**AVIS RELATIF A LA PROTECTION
CONTRE LES EVENTUELS EFFETS NOCIFS ET NUISANCES
PROVOQUES PAR LES RAYONNEMENTS NON IONISANTS
GENERES PAR DES ANTENNES EMETTRICES STATIONNAIRES**

Commune : CHARLEROI - Exploitant : PROXIMUS

Référence exploitant : 71LOO_01

Rapport n° 2118 / 2023

Figure 2 : Vue en plan des installations d'antennes dans un rayon de 300 mètres autour de l'installation faisant l'objet de la demande d'avis

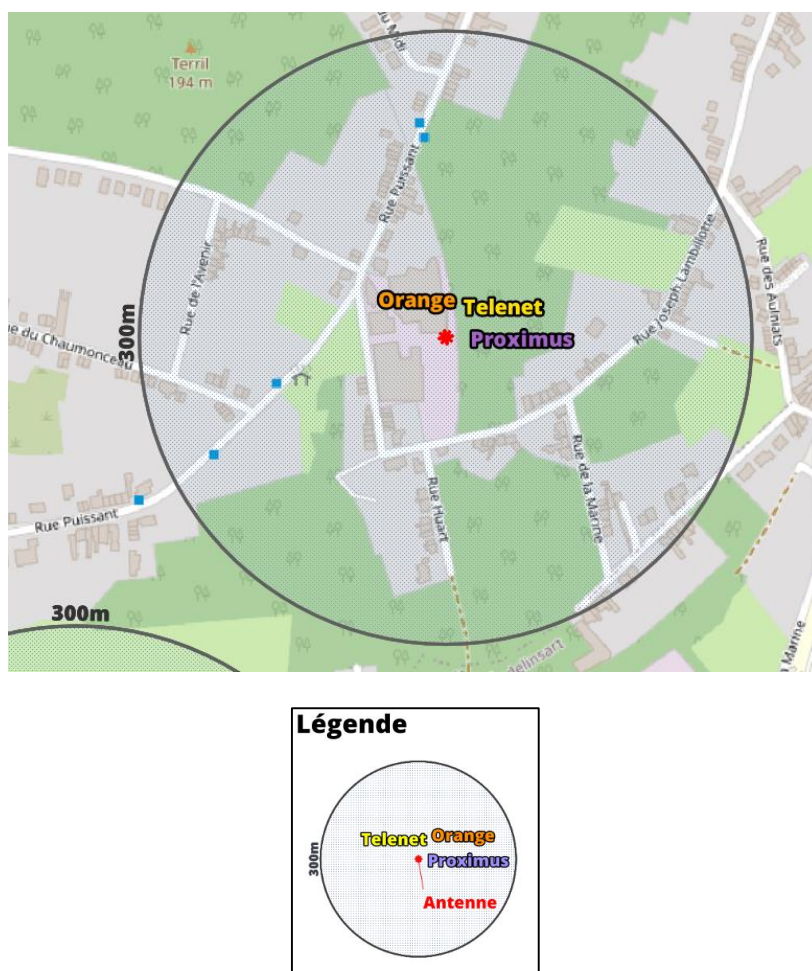
Le plan en projection verticale de la figure 2 indique la localisation des antennes actives éventuelles visées par le décret et situées dans un rayon de 300 mètres autour de l'installation référencée dans le paragraphe 2. Les données de localisation de ces antennes et les avis correspondant sont accessibles via le cadastre en ligne des antennes émettrices stationnaires⁶.

Compte tenu du nombre d'installations localisées dans la figure 2, il apparaît que l'intensité du rayonnement électromagnétique généré, dans les lieux de séjour situés à proximité de l'installation référencée dans le paragraphe 2, par l'ensemble des antennes émettrices stationnaires de l'ensemble des exploitants du même site d'antennes émettrices stationnaires respecte la limite fixée à l'article 4, § 2 du décret.
